Oggetto Osservazioni contro progetto eolico ID\_VIP/ID\_MATTIM: 12691 zacchei r.

**“Progetto di un impianto eolico denominato "Pitigliano" ubicato nei comuni di Pitigliano (GR) e Sorano (GR) costituito da 20 (venti) aerogeneratori di potenza nominale 7,0 MW per un totale di 140,0 MW con relative opere connesse ed infrastrutture indispensabili”**

## TESTO DELLE OSSERVAZIONI

**Immagine 1. Vincoli ex art. 136 del CBC dal PIT della Regione Toscana e zona approssimativa dove è progettato l'impianto industriale.**

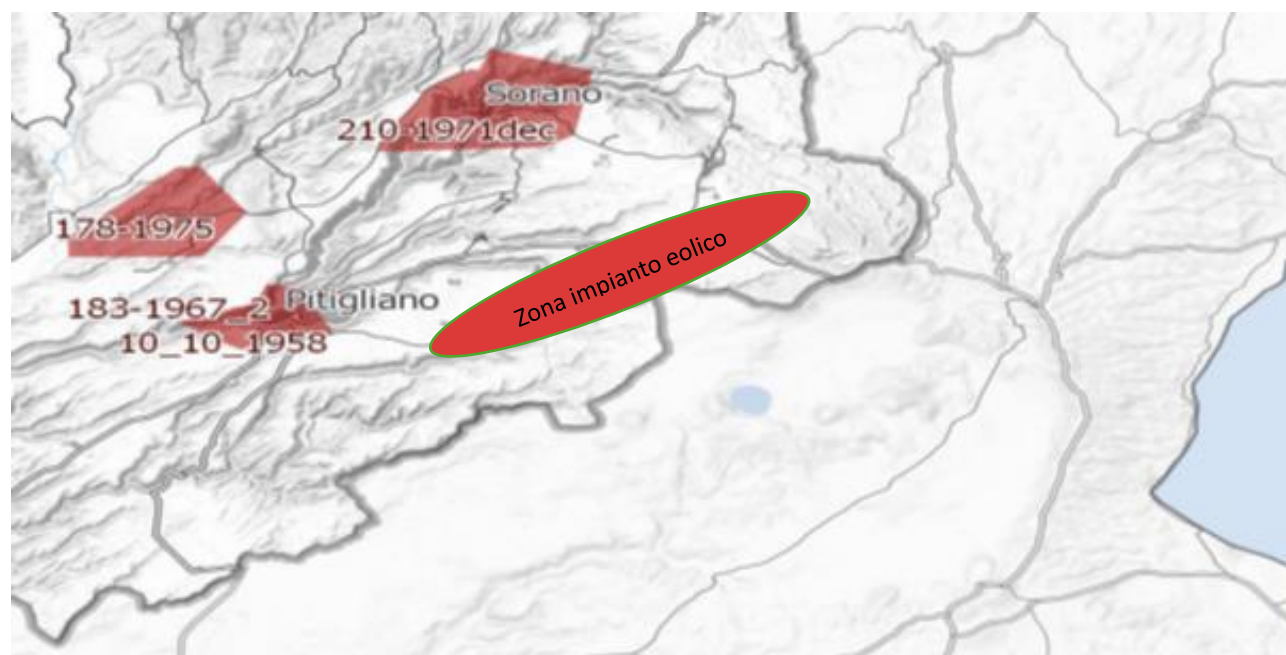
Al contrario si evidenzia che l'impianto eolico industriale citato non solo ricadrebbe con tutti e 20 gli aerogeneratori all'interno delle fasce di rispetto di 3 km di due vincoli paesaggistici di notevole interesse pubblico esistenti nella Regione Lazio e con una parte di essi nel vincolo paesaggistico del Centro abitato di Sorano ( GR) quindi in aree non idonee all'installazione di impianti di energia rinnovabile. Addirittura, alcuni aerogeneratori sarebbero ubicati a poche centinaia di metri dai perimetri dei due vincoli paesaggistici laziali ex art 136 del CBC.

un'ulteriore incompatibilità con la tutela del Paesaggio.

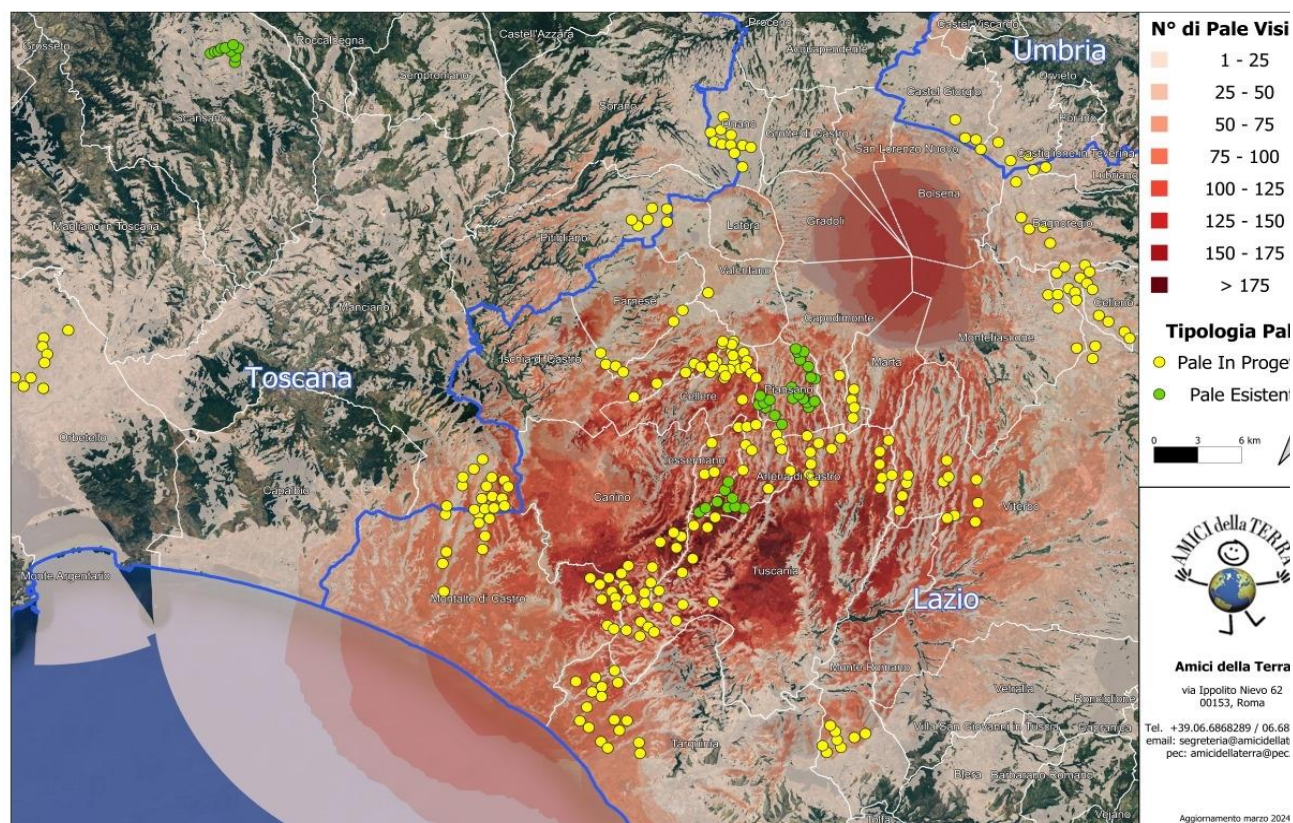
Alla luce di quanto descritto, possiamo concludere che la previsione *"Se a scala europea o nazionale la produzione di energia da fonti rinnovabili è spesso considerata*

*come unilateralmente positiva, è infatti a scala locale che lo sviluppo delle energie rinnovabili può produrre esternalità negative che intaccano i valori culturali e naturali del paesaggio, con potenziali ricadute sul turismo, sulla produzione agricola e sull'identità e riconoscibilità dei luoghi” ( da D.G.R Lazio n. 390/2022) è quanto mai appropriata anche per il territorio della “Città del Tufo” e della Tuscia settentrionale identificabili storicamente e culturalmente nella Maremma interna.*

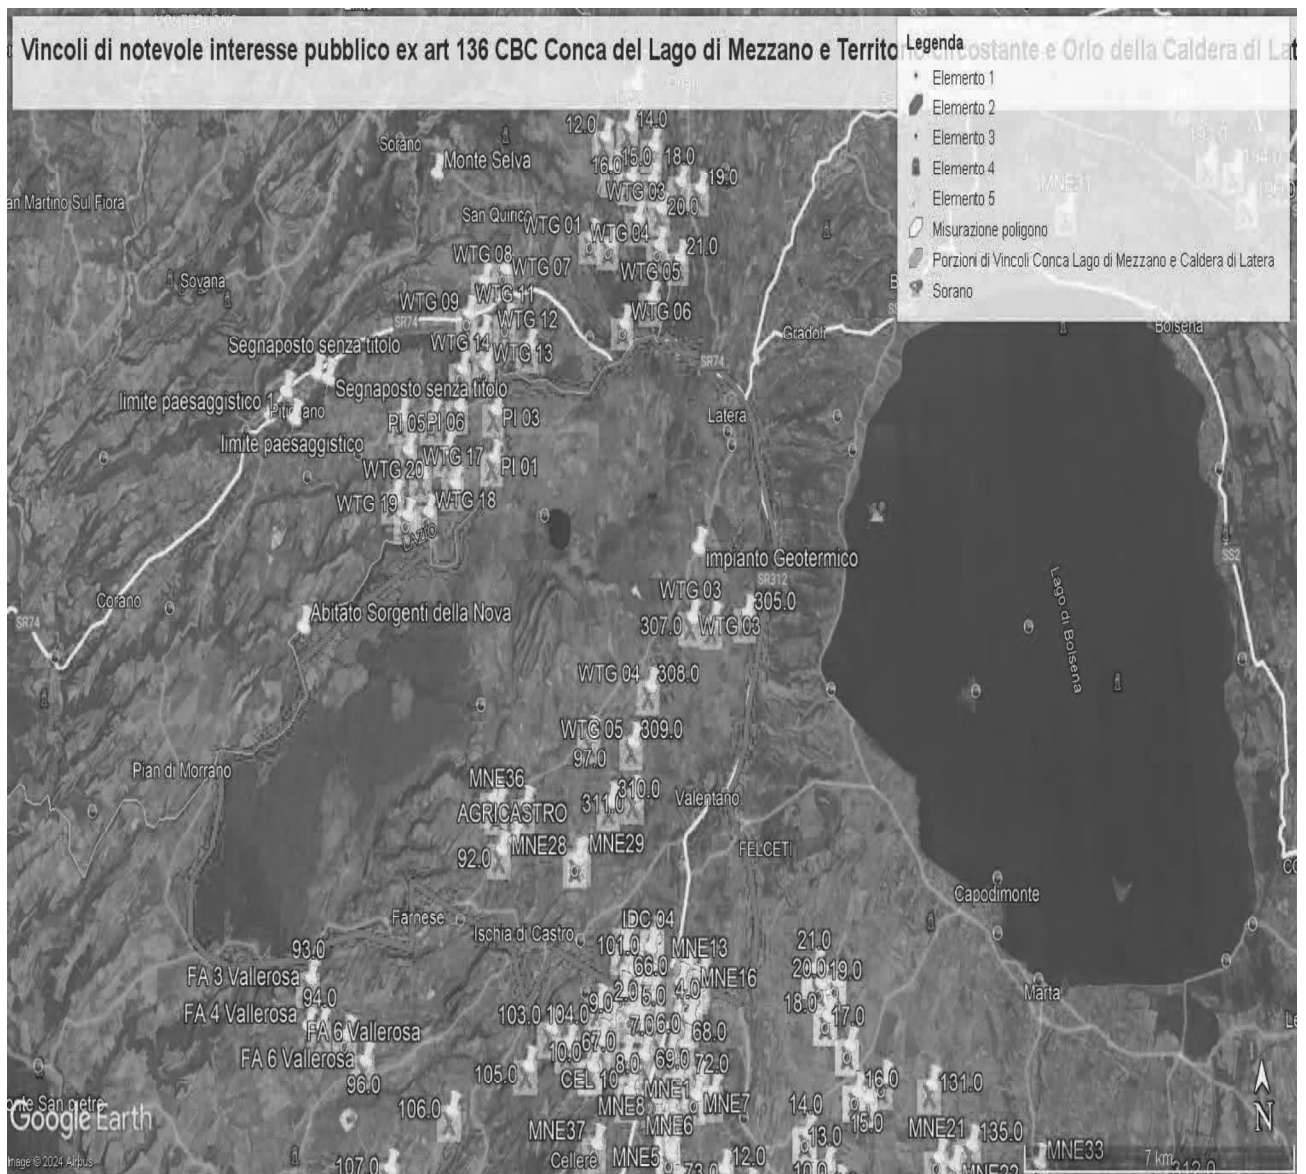
ma nelle sue immediate vicinanze ( a soli 100 metri i primi due aerogeneratori) oltre ad impattare sul territorio e sulle economie di cinque Comuni del Lazio (Farnese, Onano, Latera, Valentano, Grotte di Castro e Gradoli ) si trova nelle fasce di rispetto dei Beni di notevole interesse pubblico come si è evidenziate nelle Osservazioni precedenti e crea degli impatti negativi anche sui beni naturalistici come verrà dettagliato nell'Osservazione relativa alla Vinca. Inoltre, andrebbe a sommarsi al già enorme cumulo di impianti eolici e fotovoltaici e geotermici che creano una elevata criticità ambientale nella provincia di Viterbo e interferiscono anche con il territorio toscano come si può vedere dalle varie immagini dell'Allegato n. 1.

**IMMAGINE n. 2** Impianto eolico industriale “Pitigliano” e distanze aerogeneratori dai Vincoli della Conca del Lago di Mezzano...

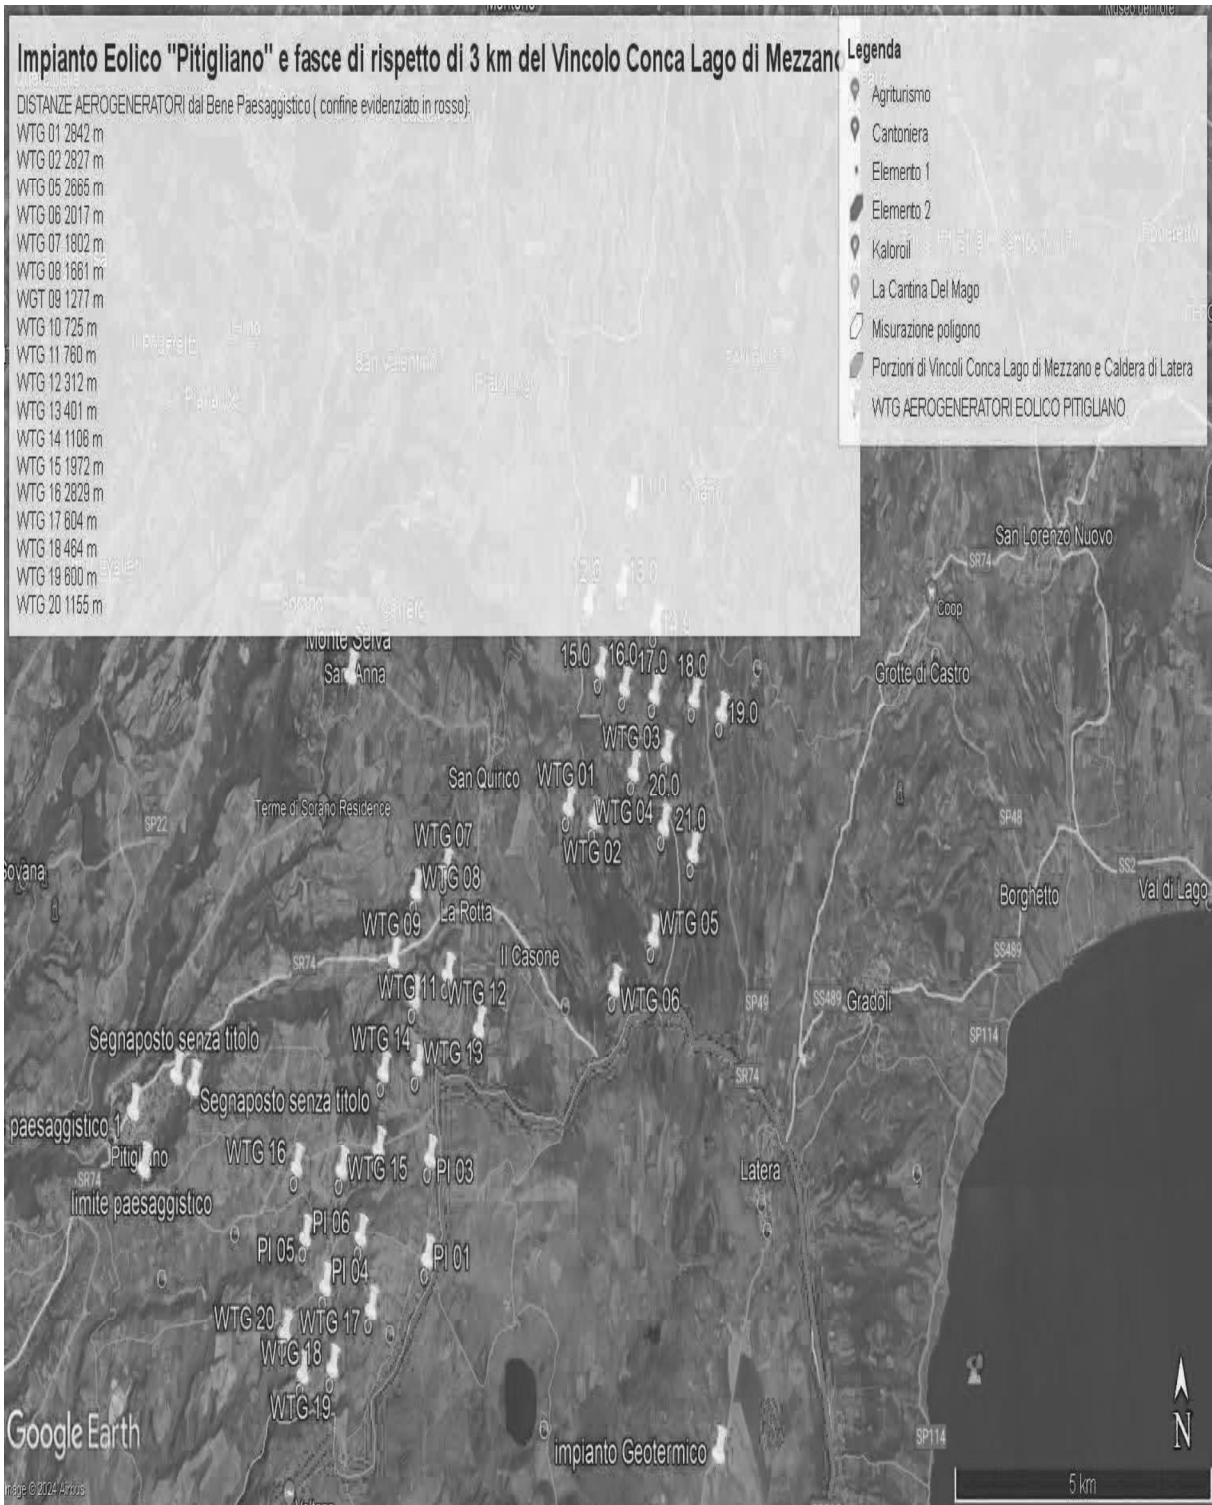
Come è illustrato nell'immagine si ribadisce che l'impianto industriale "Pitigliano" ricade completamente all'interno delle fasce di rispetto dei due vincoli di notevole

interesse pubblico e lambisce quelle di un terzo vincolo e quindi come affermato dal Consiglio di Stato nelle sentenze citate, l'impianto è insediato in area non idonea ai sensi dell'art. 20 comma 8 lettera c quater del D.Lgs. n. 199/2021 e ss.mm.ii al contrario di quanto sostiene la proponente.

**IMMAGINE n. 3 Impianto eolico industriale "Pitigliano" e distanze aerogeneratori dai Vincolo "Orlo della Caldera di Latera."**

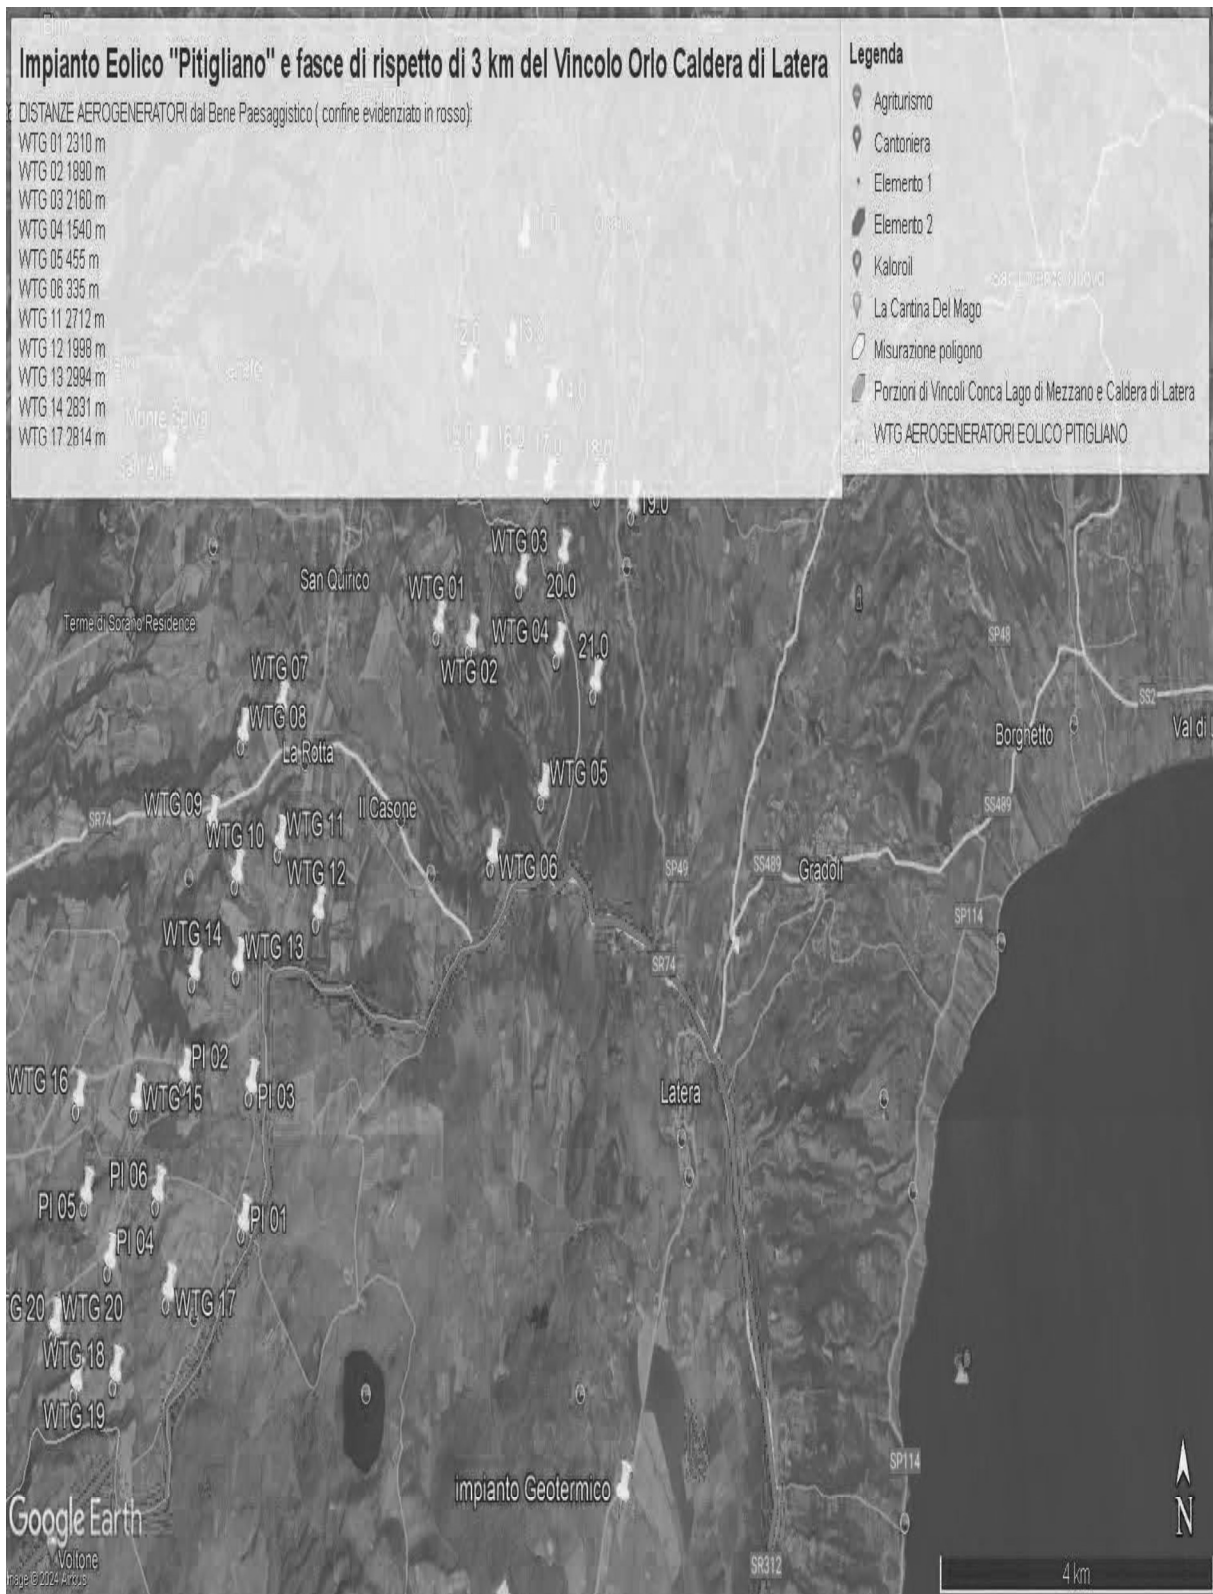
Concludendo, si evidenzia ancora che la proponente non effettuando la procedura prevista dalla Parte III delle Linee Guida nazionali ha ignorato un vincolo paesaggistico di notevole interesse pubblico istituito con un provvedimento del Segretariato regionale del Ministero della Cultura per il Lazio che ha emanato il Decreto di dichiarazione di notevole interesse pubblico n. 22 del 15.02.2024 ai sensi e per gli effetti dell'art. 136, co. 1, lett. c) e d) del decreto legislativo 22 gennaio 2004, n. 42, "Ambito paesaggistico, geologico e geomorfologico dell'orlo della caldera di

Latera e delle sue pendici interessate dai centri eruttivi periferici" nei comuni di CELLERE, FARNESE, ISCHIA DI CASTRO, LATERA, PIANSANO.

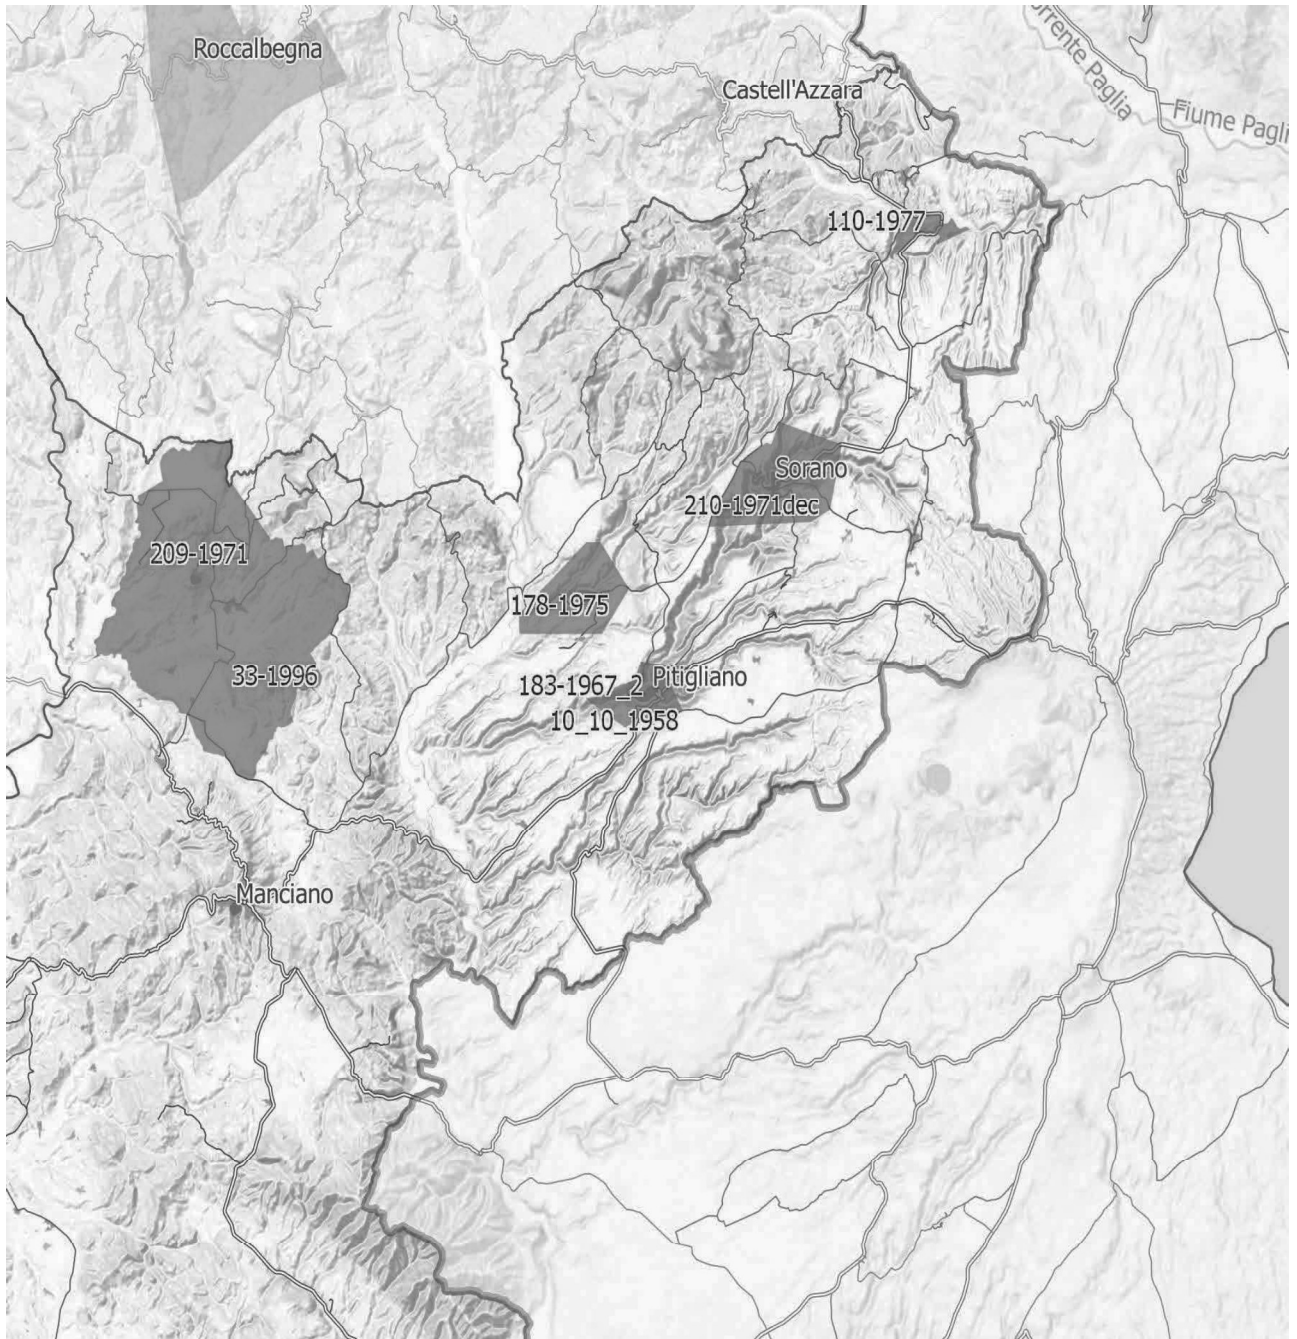
esistenti. Questa possibilità di estensione delle fasce di rispetto fino a 7 km per i Beni del CBC da parte delle Regioni diventa particolarmente probabile per il Centro Storico di Pitigliano famoso nel mondo come dimostra anche il prestigioso riconoscimento insieme a Sovana e Sorano nell'elenco dei siti del World Monuments Found (WMF) prestigiosa istituzione con sede a New York che svolge un ruolo complementare a quello dell'Unesco. La stessa considerazione per il Centro storico di Pitigliano ovviamente vale sia per Sorano che per Sovana.
